廃棄物埋設施設保安規定の変更概要について

「核燃料物質又は核燃料物質によつて汚染された物の第二種廃棄物埋設の事業に関する規則」（以下、埋設規則）が2019年12月5日に改正されたことから、「濃縮・埋設事業所廃棄物埋設施設保安規定」（以下、保安規定）を以下のとおり変更する。

性能規定化に伴う廃棄物埋設施設保安規定（第23次改正）新旧対照表（1/7）

廃棄物受入基準と規制の関連イメージ図

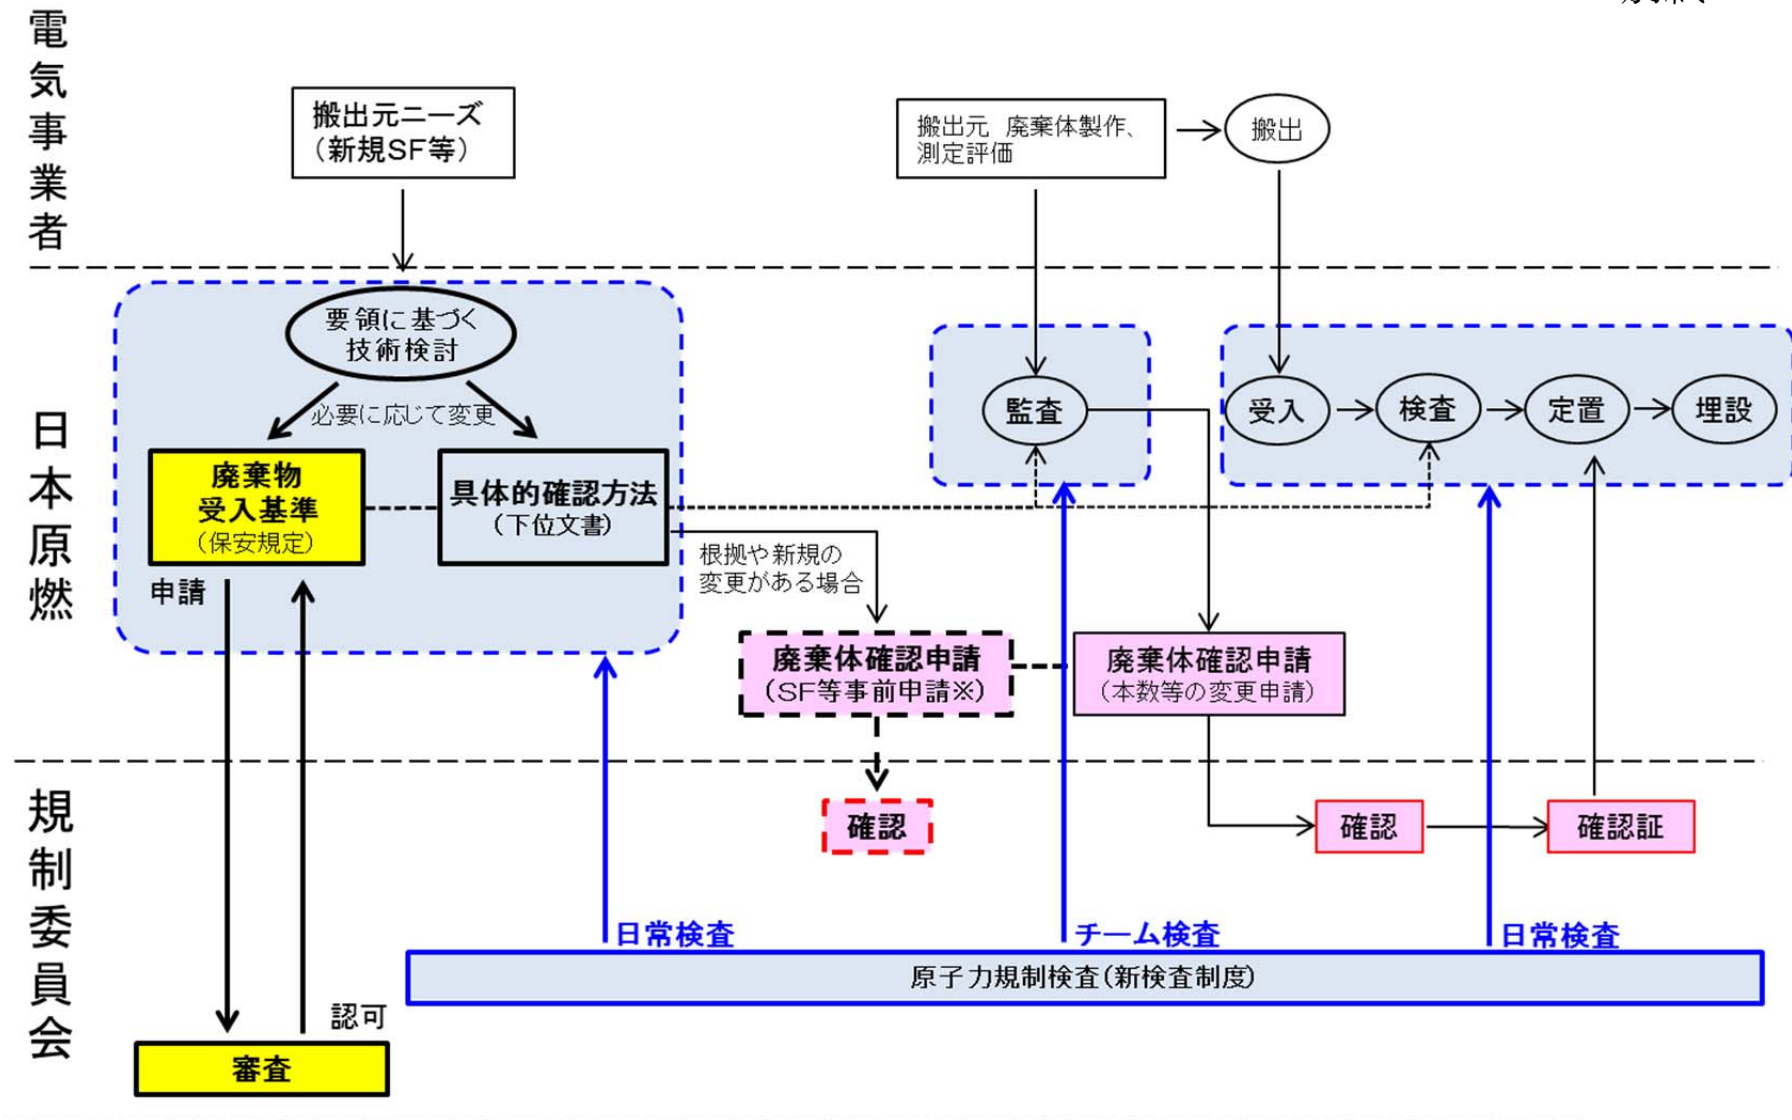
- ・廃棄物受入基準は埋設規則第 20 条に基づき保安規定に定め、原子力規制委員会へ認可申請する。
(補足：廃棄物受入基準は埋設規則第 8 条第 2 項の技術基準を満足する設定とする。)
- ・認可された廃棄物受入基準に基づく廃棄体の確認方法は、事業者の下位文書に定める。
(補足：下位文書に定める当面の確認方法は従前の確認方法を踏襲し、同等の内容とする。)
- ・廃棄物受入基準を変更する場合は原子力規制委員会へ変更認可申請する。
- ・事業者の下位文書に定める確認方法について、確認の根拠となる数値 (SF：スケーリングファクタ等) の変更や新規廃棄体の確認方法を新たに定める場合には社内要領に基づく技術検討を行い、その結果を踏まえ下位文書の改正を行う。

- ・廃棄物受入基準については保安規定に定めることから、「核原料物質、核燃料物質及び原子炉の規制に関する法律」(以下、「炉規法」という。)第 51 条の 18 第 1 項に基づく原子力規制委員会の認可を受ける。
- ・認可された廃棄物受入基準を踏まえて行われる事業者の保安のために講ずべき措置については炉規法第 61 条の 2 の 2 第 1 項第三号イ (4 月より新検査制度に対応して施行されるもの) に基づく原子力規制委員会の検査を受ける。
